**VEDLEGG F-01**

# **FØLGESKRIV TIL RAMMESØKNAD MED DISPENSASJON FRA DISPOSISJONSPLAN: – Hytter, del av Vabø gr. 102 br. 6, Lindås**

Gnr./Bnr.: 102/47 - Lyngbu

Tilbygg og annek v/eksisterende hytte, med dispensasjon.

Landskapsnitt for å vise siktlinjer i relasjon til høyder for eiendom 102/41 og 102/47.

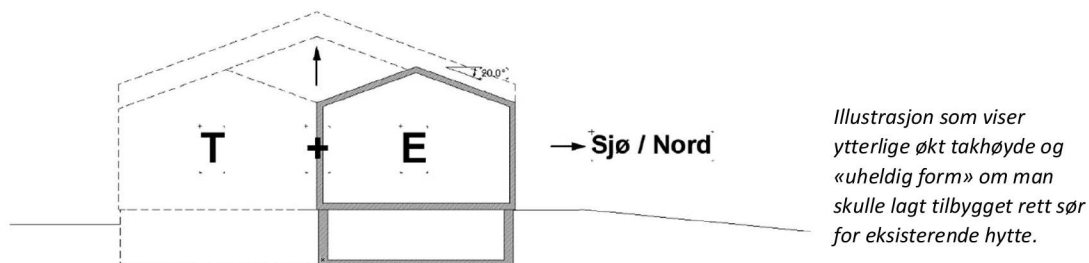
Fra nabomerknad: «Tegningene viser at nytt bygg får 80 cm høyere mønehøyde enn dagens bygg. Når nytt bygg i tillegg utvides mot sjøen, utgjør mønehøyden for oss mer enn 80 cm. Vi mister vesentlig utsikt mot sjø. Vi henstiller derfor tiltakshaver om å revurdere takhøyde, samt vurdere om bygget kan utvides bakover fra sjø, i stedet for fremover mot sjø som planlagt for å redusere vårt utsiktstap noe.»

Høyden på hytten vil øke i tråd med nye isolasjonskrav for å bedre energitap, og vil ikke gi økt innvendig takhøyde i eksisterende hytte. Det å revurdere takhøyde er problematisk når vi bygger på eksisterende og samtidig skal oppgradere tak ift. energikrav. En mindre endring i tiltakets mønehøyde vil ikke la seg gjøre uten inngripen i opprinnelig takvinkel og konstruksjon, ved å rive eksisterende hytte eller ved å legge hytten lavere i terreng som igjen vil være i konflikt med terrengtilpasning, drenering, områdekarakter og funksjonalitet.

Planlagt tiltak vil ha en høyde på mellom 3,9 m til 4,6 m over terreng (det er skrånende terreng).

Utvidelsen av hytten er plassert slik at den kan kobles på eksisterende stue-del og utvides i hovedsak mot sørvest, vent bort fra sjø.
